Expertise du projet de plan de prévention des risques de submersion marine des marais de Dol (Ille-et-Vilaine)

Rapport n° 010117-01
établi par

avril 2015

Figure 4 : *extrait colorisé du modèle numérique de terrain, Le Vivier-sur-mer : une situation préoccupante bien avant l'événement de référence. On distingue sur cette carte les cheminements possibles entre la mer et la zone arrière sans rencontrer d'obstacles supérieurs à 8,50 m NGF.*

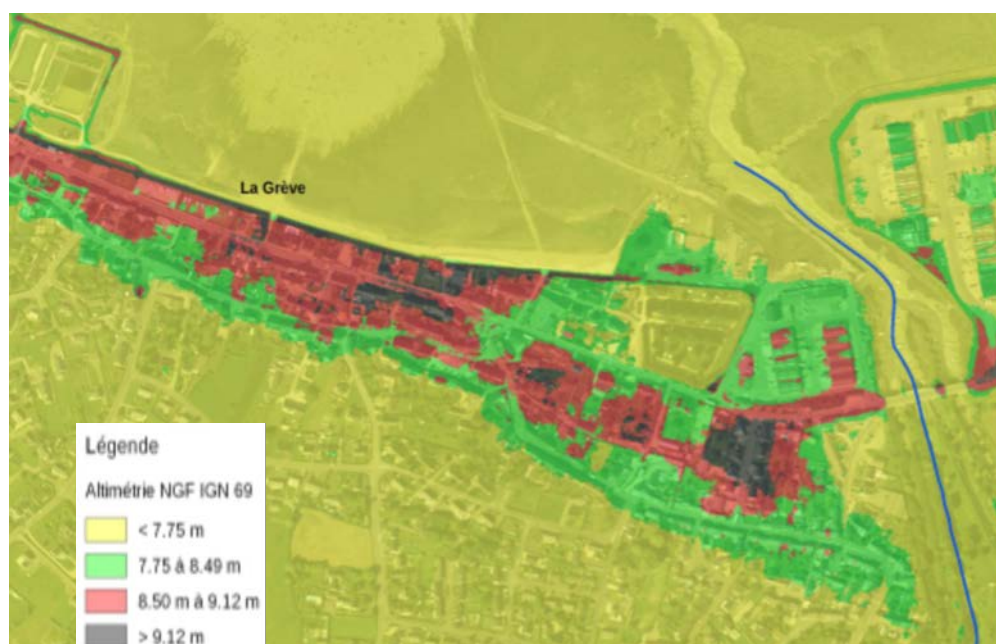
Au Vivier-sur-mer, la digue a été volontairement interrompue au droit du camping et du port départemental. Le cadastre met en évidence un arrêt de la propriété de l'ASA à l'ouest du port départemental. Un acte d'échange foncier aurait été signé entre l'ASA et la commune. Un talus existe ensuite sur 100 m. Enfin, de l'angle nord est du camping municipal au pont, il n'y a plus de digue sur 250 m, avec des cotes de terrain naturel comprises autour de 8,30 m NGF, une route entre 8,7 et 8,57 m NGF en pente vers le centre-ville, très en dessous de la cote 9,5 m proposée comme niveau de référence futur dans le dossier d'étude de danger. Nos entretiens font remonter cette altération de la digue à plus de trente ans.

La mission conclut que l'ASA n'est pas engagée sur ce tronçon manquant, qui relève aujourd'hui de la responsabilité générale de la commune. L'attention est attirée sur le fait qu'un simple remblai ne saurait constituer une réponse à cette situation d'absence de continuité. En cas de submersion, la responsabilité de la commune pourrait sans doute être recherchée.

Figure 11 : Vildé, zone à aménager

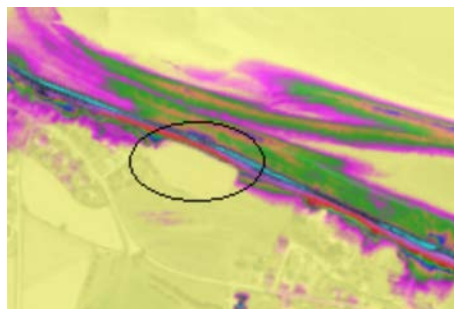
Ainsi, remblayer une partie de champ sur moins de 100 m, à côté du moulin, entre Vildé et Le Bout-de-la-Ville pour assurer à la digue une largeur continue d'au moins 30 m à 8 m NGF permettrait de sécuriser ce secteur isolé. Une opération analogue entre Bel-Air et La Quesmière serait à examiner.

Figure 12 : coupe du terrain et esquisse d'un remblai

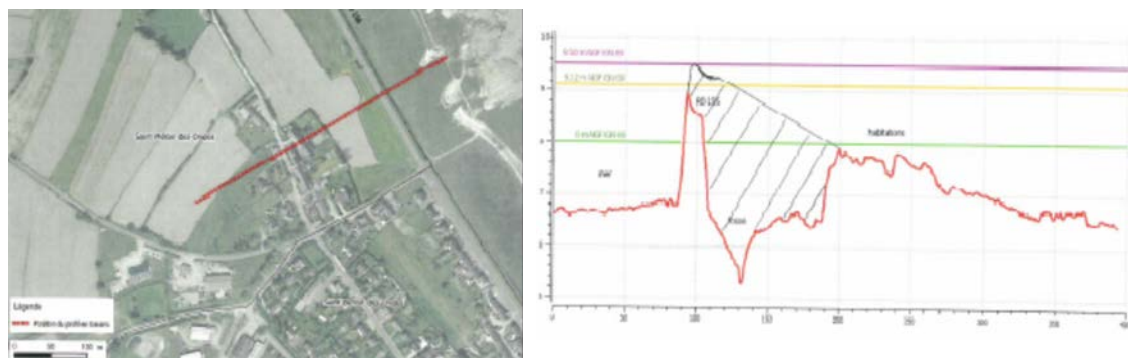
Pour Saint-Benoît, le remblaiement du terrain compris entre la route littorale, le blockhaus, l'ancien banc coquiller bâti et la rue de la baie devrait permettre de constituer un tertre. Sa présence améliorera la protection du bas bourg (une fois la digue rehaussée et l'hypothèse de ruine remplacée par celle d'une brèche, sur la digue allant jusqu'à Château Richeux). Il semblerait alors possible d'y prévoir une extension limitée de l'urbanisation, en continuité du bourg, et de permettre l'aménagement de la grande dent creuse située juste en face. Une vérification de l'organisation des écoulements est à prévoir.

Par contre, la parcelle de l'ancien projet de lotissement communal restera exposée à un réel risque et demeurera sans doute non urbanisable après travaux.
